REQUALIFICATION DE LA TRAVERSEE DE LA ROCHE DE RAME

Concertation publique réglementaire Atelier de travail du 26/09/2024

Synthèse

05/11/2024 – VF

5.1.3 Secteur Centre-bourg – option 2 : Place du rocher d'escalade étendue

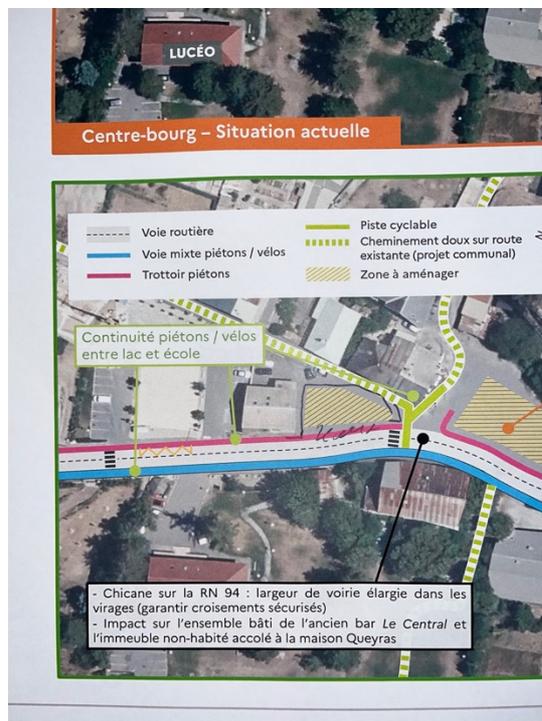
- Maintien de la maison des Croquignards
- Accès piéton en bord de RN (sécurisé) parc
- Vraie chicane (marquée)
- Stationnement
- Mise en valeur rocher
- Maison Boisset moins impactée

- Démolition bar + habitations
- Nuisances sonores réaccélération
- Beaucoup d'espaces « vides »
- Démolition maison collée à celle des Croquignards

- Terrasse, tables pique-nique, jeux : convivialité
- Feu récompense, passage souterrain : sécurité piétonne
- Remettre en valeur la maison des Croquignards
- Décaler le passage mobilités douces (voir plan) : sans destruction !
- Manque de stationnement : plan (face maison rouge)
